改善箇所説明図

エア圧力制御システム (APS) において、

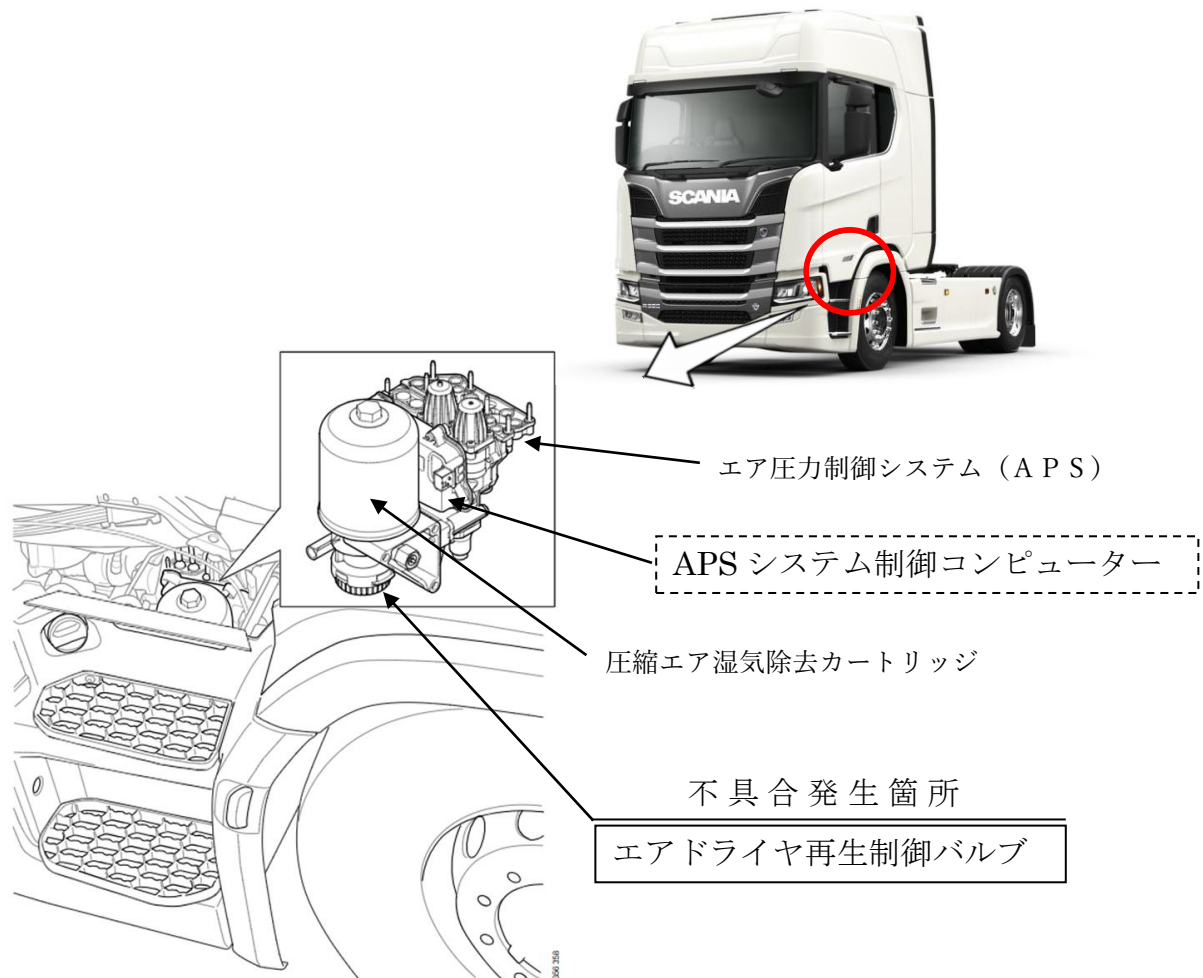
①エアドライヤ再生制御バルブのシールの材質が不適切なため、圧縮空気中の油分でシールが軟化してエア圧力の気密が保持できないことがある。

②制御プログラムが不適切なため、外気温度が低い時に圧縮空気中の水分が氷結し、バルブの密閉を妨げてエア圧力の気密が保持できないことがある。

そのため、エア漏れが発生して警告灯が点灯し、そのまま使用を続けるとエア圧力が下がって非常ブレーキがかかり走行不能となる。又は、エンジン始動時後にエア圧力が上がらずにパーキングブレーキが解除できず、走行不能となるおそれがある。

全車両、エアドライヤ再生制御バルブを対策品に交換するとともに、外気温度が低い時に圧縮空気中の水分の氷結を防止する対策プログラムに書き換える。また、エアドライヤ再生制御バルブを定期交換部品に設定し、メンテナンスノートに定期交換時期 (1年) の記載を追加したシールを貼付する。

注： は対策品に交換する部品を示す。

はプログラムを修正する箇所を示す。

識別：型式プレートの余白部分に、白色ペイントを塗布する。
